改善箇所説明図

改善内容

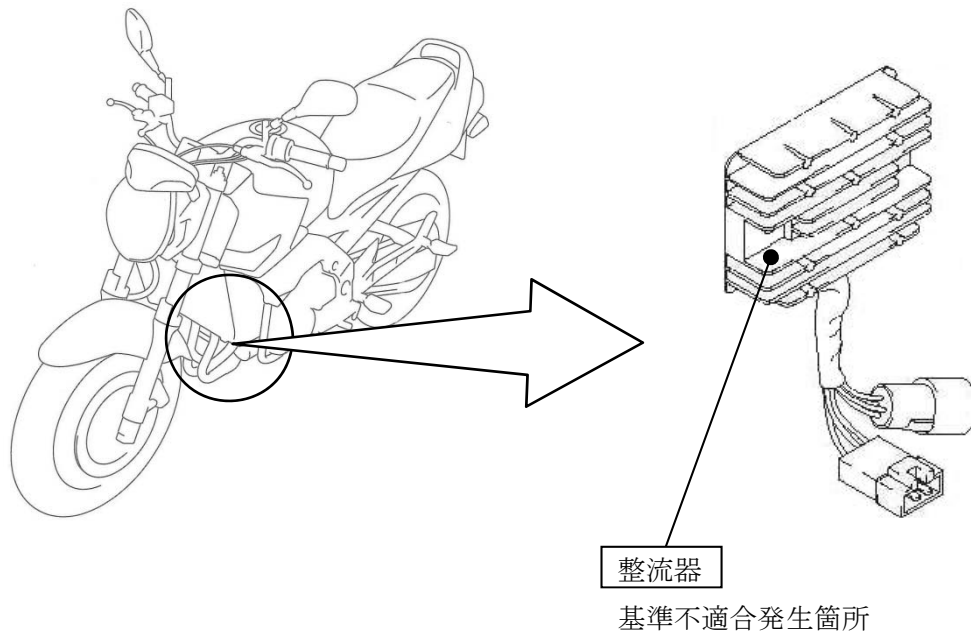
整流器において、パワーモジュール（電力用複合素子）製造時の吸湿管理が不適切なため、長時間のアイドリング後にエンジンを高回転で持続した場合、冷却フィン付きケースとパワーモジュールの接着が剥がれ、パワーモジュール内部の整流素子の温度が、耐熱温度以上に上昇し、発電電流の制御ができなくなるものがある。そのため、そのまま使用を続けると、バッテリーが充電不足となり、最悪の場合、走行中にエンジンが停止して再始動できなくなるおそれがある。

全車両、整流器を対策品と交換する。

識別：車台番号の打刻近傍に白色のシールを貼付する。
